Radny Rady Miasta Żory

W oparciu o § 64 Regulaminu Pracy Rady wnioskuję o przeanalizowanie możliwości zmiany organizacji ruchu na skrzyżowaniu ulic: Minimalna i Osińska (dzielnica Sikorskiego).

Dotyczy interpelacji z 9 grudnia 2010r.

Załącznik do interpelacji

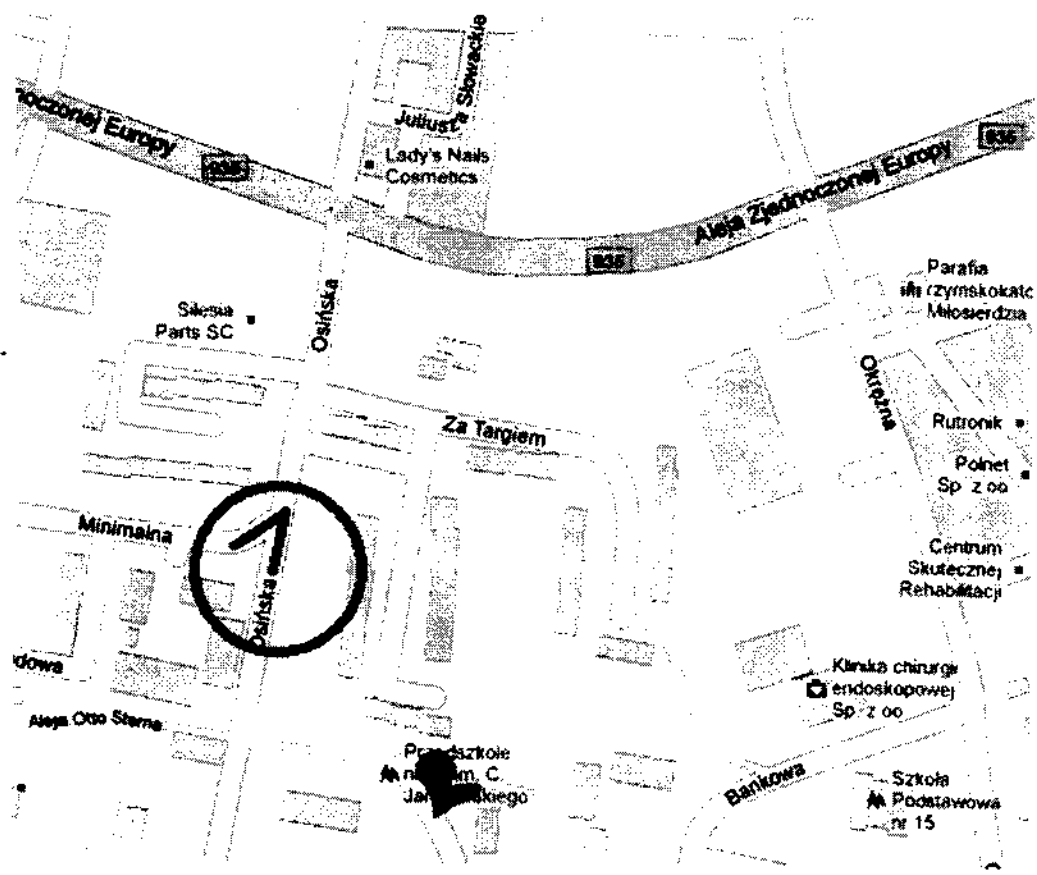
Obecna organizacja ruchu powoduje wiele nieprzyjemnych i niebezpiecznych sytuacji. Ulica Minimalna jest drogą z pierwszeństwem przejazdu w stosunku do Ul. Osińskiej. Sam wielokrotnie spotkałem się z sytuacją wymuszenia pierwszeństwa przez kierowców jadących od strony Ul. Osińskiej. Zdaję sobie sprawę, że każdy kierowca ma obowiązek stosowania się do znaków. Jednakże w tej sytuacji możemy poprawić bezpieczeństwo i komfort mieszkańców przez zmianę organizacji ruchu z obecnej na:

- ustawienie znaku droga „z pierwszeństwem przejazdu” przy Ul. Osińskiej
- ustawienie znaku „STOP” lub „ustąp pierwszeństwa” przy Ul. Minimalnej

Do interpelacji dołączam mapkę sytuacyjną (kółkiem oznaczono feralne skrzyżowanie). Mam nadzieję, że moja propozycja zostanie wzięta pod uwagę.

W wyniku przeprowadzonego przeglądu komisyjnie ustalono, iż z uwagi na liczebność zastosowanych w obrębie ww. skrzyżowania znaków ostrzegawczych A-7 „ustęp pierwszeństwa”, które niejednokrotnie nie znajdują uzasadnienia, istniejąca organizacja ruchu często nie jest właściwie rozumiana przez uczestników ruchu, co w rezultacie, dla usprawnienia ruchu czyni zasadnym dokonanie zmiany dotychczasowej organizacji ruchu na ww. skrzyżowaniu dróg poprzez oznakowanie drogi ul. Osińskiej jako drogi z pierwszeństwem oraz drogi ul. Minimalnej jako drogi podporządkowanej z uwzględnieniem zabudowy dodatkowego urządzenia wymuszającego powolną jazdę na odcinku od skrzyżowania Alei Zjednoczonej Europy z ul. Osińską do skrzyżowania jw..

Biorąc pod uwagę Pana spostrzeżenia wyrażone w piśmie oraz wcześniejsze ustalenia poczynione w ramach jesiennego przeglądu dróg, należy przychylnie odnieść się do proponowanej zmiany organizacji ruchu, której realizacja będzie możliwa w I kwartale 2011 roku.
